Bebauungsplanentwurf Altona-Altstadt 60 („Bergspitze“)

**Auswertung der zur Kenntnisnahmeverschickung vom 08.05.2015
und während der öffentlichen Auslegung
vom 13.07. - 21.08.2015 eingegangenen Stellungnahmen**

für die Beratung im Arbeitskreis II am 09.10.2015

Anlage zu Stellungnahme Nr. 3.1:

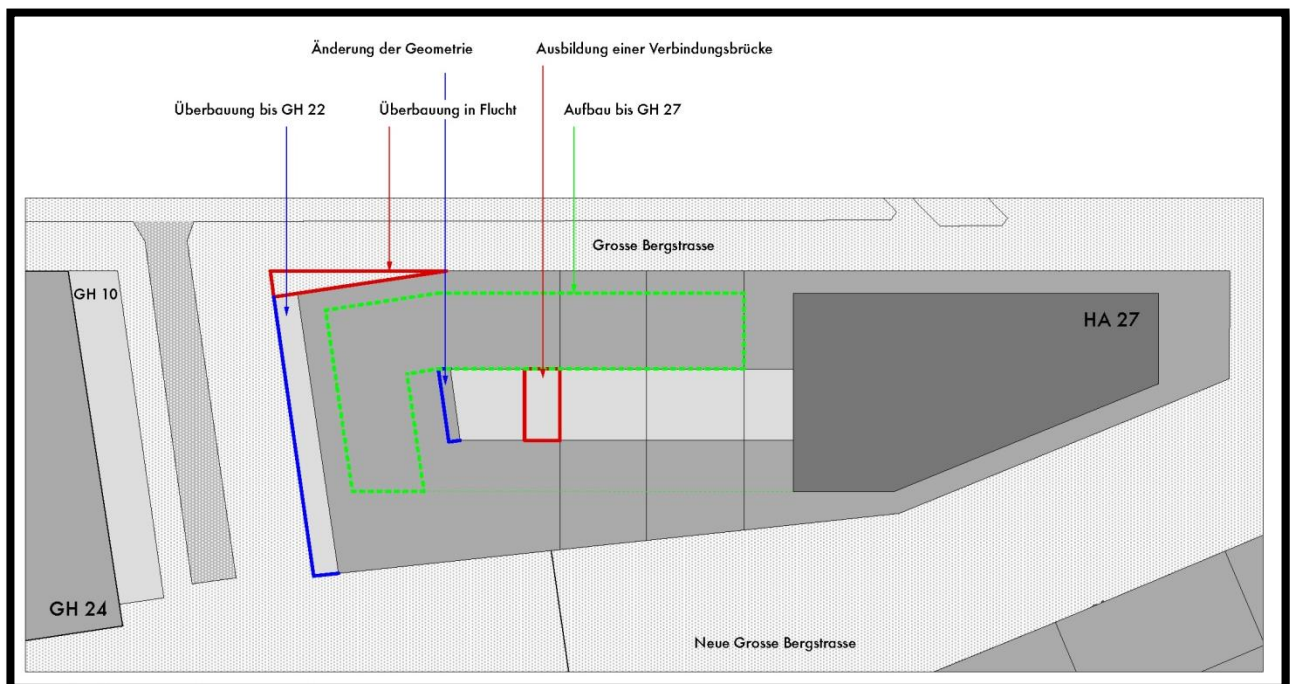
3.	<p>Stellungnahme Büro / Projektentwickler St. Anscharplatz 10, 20354 Hamburg E-Mail vom 21.08.2015</p>	
3.1	<p>Zur Verdeutlichung haben wir einen Plan für die für uns maßgeblichen Grundstücke der Neuen Großen Bergstraße 9 - 13 beigefügt und in diesen die aus unserer Sicht sinnvollen Anpassungen des B-Plans aufgenommen. Die Anpassungswünsche bzw. Anregungen stellen sich wie folgt dar:</p>	<p>Kenntnisnahme</p> <p>s. Anlage</p>

3.2	<p>Der derzeit eingeschossige EG-Vorsprung, mit einer Gebäudehöhe von 5 m, auf der Westseite des Grundstücks "Neue Große Bergstraße 9" ist aus unserer Sicht städtebaulich äußerst unbefriedigend. Hier würden wir dringend für die Möglichkeit einer Überbauung in voller Höhe oder zumindest ernstzunehmender Höhe plädieren, um eine städtebaulich und architektonisch, vernünftige Lösung der Westfassade zu generieren.</p> <p>Insbesondere diese Fassade sollte aufgrund Ihrer Prägnanz als weiteres Eingangstor zur Neuen Großen Bergstraße und als architektonischer Auftakt zum Häuserblock, nicht durch einen "eingeschossigen Wurmfortsatz" geprägt werden, sondern die Möglichkeit einer echten architektonischen Geste erhalten. Als Minimallösung sollte man hier zumindest die Gebäudehöhe auf min. 12 m festsetzen.</p>	<p>Der Anregung wird nicht gefolgt.</p> <p>Der Verbindungsweg zwischen Großer Bergstraße und Neuer Großen Bergstraße ist als Fußgängerbereich durch die mittig liegende Rampe der Tiefgarageneinfahrt in seiner Aufenthaltsqualität sehr beeinträchtigt. Deshalb sollten die angrenzenden Gebäudefassaden in ihrer Höhe dem Bestand entsprechend abgestaffelt werden, um hier nicht noch zusätzlich eine erdrückende Wirkung durch zu hohe Gebäude zu erzeugen. Eine gestalterische Aufwertung der Vorbauten ist allerdings wünschenswert.</p> <p>Eine ursprünglich vorgesehene Rücknahme der Baugrenzen auf der Westseite des Flurstücks 1405 zur Erweiterung des Freiraumes wurde im Laufe des Planverfahrens wieder zurückgenommen und zu einer primär bestandsorientierten Ausweisung hin geändert, um Entschädigungsansprüche des Grundstückseigentümers gegenüber der FHH zu verhindern.</p>

3.3	<p>Die Nordwestliche Ecke zur Großen Bergstraße sollte die Möglichkeit erhalten die Flucht der angrenzenden Bebauung wieder aufzunehmen.</p>	<p>Der Anregung wird nicht gefolgt.</p> <p>Da die Bebauung auf der Südseite der Großen Bergstraße zukünftig höher als der bisherige</p>

3.4	<p>Für den 8 m breiten Zwischenraum zwischen den Gebäudeteilen im Norden und Süden der Grundstücke, sollte u.E. textlich die Möglichkeit eingeräumt werden pro Grundstück eine geschlossene „Verbindungsbrücke“ zu schaffen, um die Flächen im Obergeschoss vernünftig verbinden und damit nutzen zu können. Bei dem jetzigen B-Planentwurf müssten im schlechtesten Fall jeweils pro Grundstück zwei unabhängige Treppenhäuser im Norden und Süden geschaffen werden. Dieses wäre insbesondere für die Hausnummern 11 und 13 äußerst unwirtschaftlich bzw. würde sogar dazu führen, dass keine vernünftig nutzbaren Flächen in den Obergeschossen geschaffen werden können. Die „Verbindungsgänge“ müssten so ausgebildet werden, dass dieses die Belichtung der angrenzenden Wohnungen in der Nummer 15 nicht beschneiden.</p>	<p>Der Anregung wird wie folgt entsprochen Die Möglichkeit eines Verbindungsganges wäre im Rahmen einer städtebaulichen Gesamtkonzeption für das Ensemble zu prüfen.</p>

3.5	<p>Städtebaulich und architektonisch halten wir die Ausbildung eines weiteren Hochpunkts in Form einer kleinen Staffel im Nordwesten des Gebäudes ebenfalls für sinnvoll, um einen entsprechend hochwertigen Blockabschluss schaffen zu können. Hinsichtlich Verschattung hätte die Staffel keinerlei negative Auswirkungen. Ebenso würde Sie als echte Staffel die bauliche Dichte nicht erhöhen</p>	<p>Der Anregung wird nicht gefolgt. Ein Staffelgeschoss oberhalb der festgesetzten Gebäudehöhe von 22 m ist hier städtebaulich unpassend, weil es die gleiche Höhe hätte, wie der städtebaulich wesentlich bedeutsamere Kopfbau an der sog. „Bergspitze“. Ein solches Staffelgeschoss würde den Kopfbau räumlich nivellieren und darüber hinaus die Verschattung von Wohnnutzungen auf der Nordseite der Großen Bergstraße auf ein unverträgliches Maß erhöhen.</p>

Nr.	Adresse, Stellungnahme	Abwägungsvorschlag A/SL
	<p>Sofern es gelingt hier städtisches Areal oder eine Überbauung ab dem 1. OG zu generieren, würde aus unserer Sicht ebenfalls ein sauberer Blockabschluss erfolgen. Ein Knick an dieser Stelle macht städtebaulich keinerlei Sinn, zumal hier auch keine Besucherströme geführt werden. Dieser wirkt für den Passanten zufällig und ohne jeden Sinn.</p>	<p>Bestand festgesetzt wird, wurde in der Abwägung auch die etwaige Verschattung von Wohnnutzungen auf der Nordseite der Straße berücksichtigt. Dazu wurde eine Verschattungssimulation erstellt. Ein Abknicken der Bauflucht ist hier städtebaulich sinnvoll, um die Breite des Straßenraums zu vergrößern und den Sonneneinfall auf die bewohnten Fassaden gegenüber zu erhöhen. Eine Überbauung bisher öffentlicher Straßenverkehrsflächen würde darüber hinaus den vorhandenen Baumbestand beeinträchtigen und ggf. öffentliche Parkplätze reduzieren.</p>
